Акт осмотра кровли из гибкой черепицы на стадии эксплуатации

№ 288-06.17 от 14 июня 2017 г. Осмотр 1

Тип объекта: Коттеджный поселок

Система: Аналог - ТН-ШИНГЛАС Мансарда

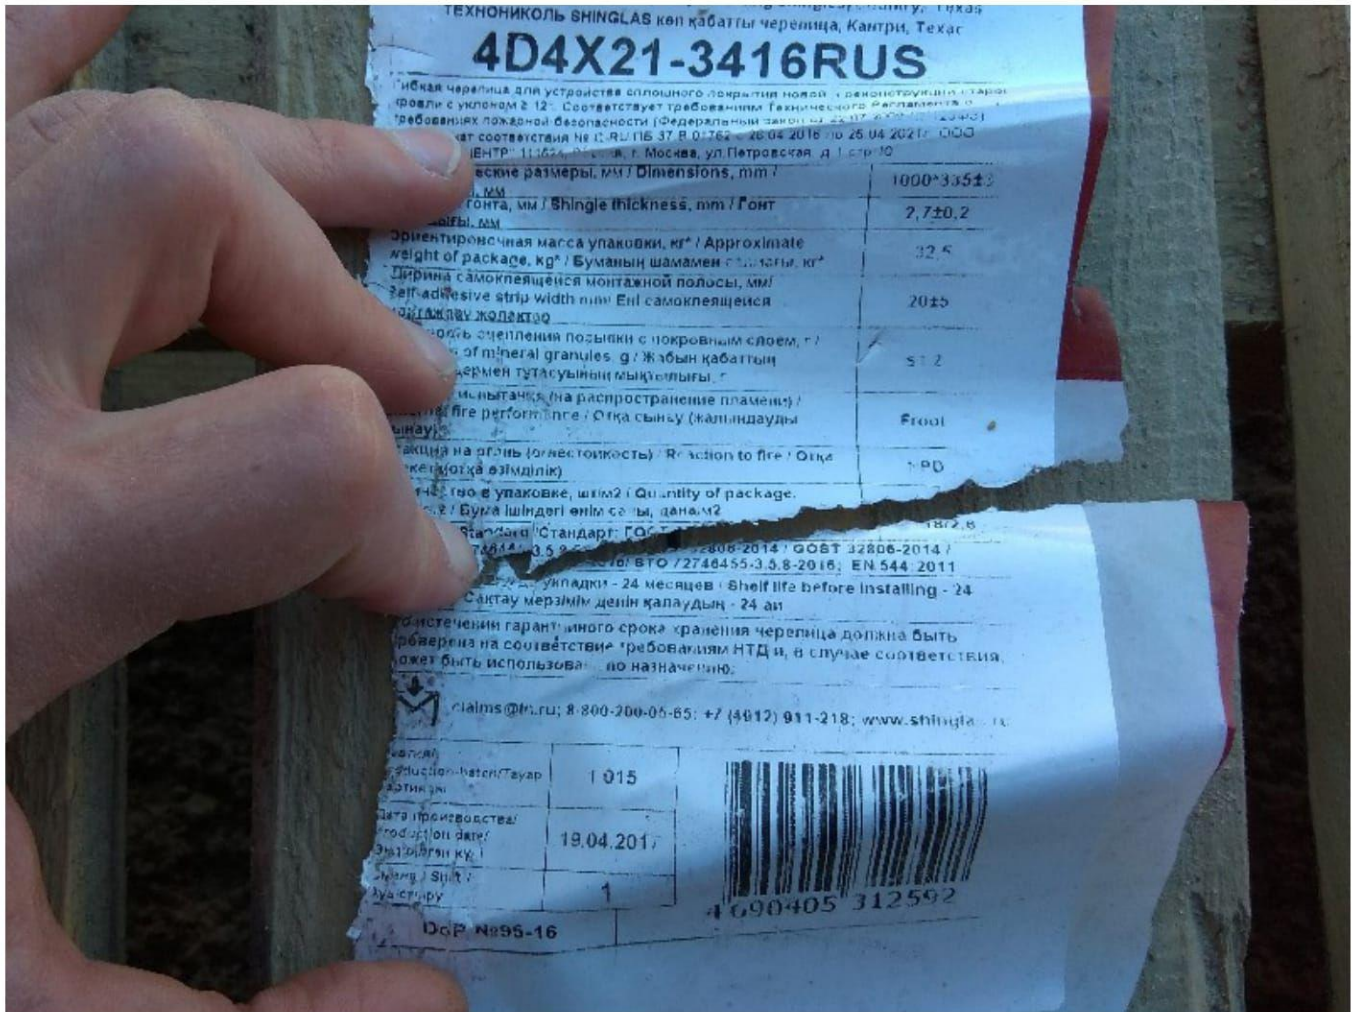
Особенности: на готовой кровле заметны области черепицы с более светлым оттенком посыпки.

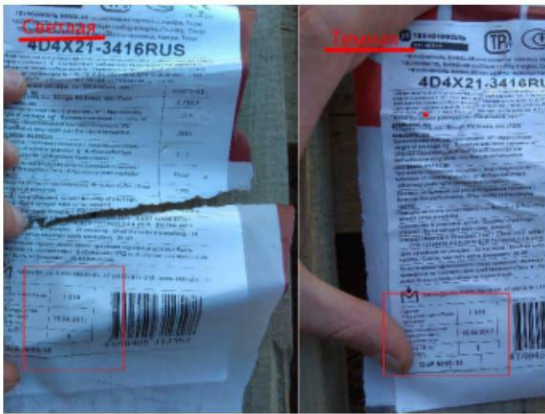
Появление участков с ярко выраженным разнотоном на готовой кровле связано с нарушением требования инструкции, согласно которому при монтаже необходимо смешивать 5-6 пачек черепицы. Однако, несмотря на то, что смешивание не производилось, необходимо принять во внимание то, что вся черепица с более светлым оттенком находилась в одном паллете (смешивание в рамках этого паллета, никак не изменило бы ситуацию)

Все упаковки черепицы Шинглас Кантири Техас имеют одинаковые цветовые коды, дату выпуска и номер партии. Однако на готовой кровле хорошо заметны участки с более светлым оттенком.
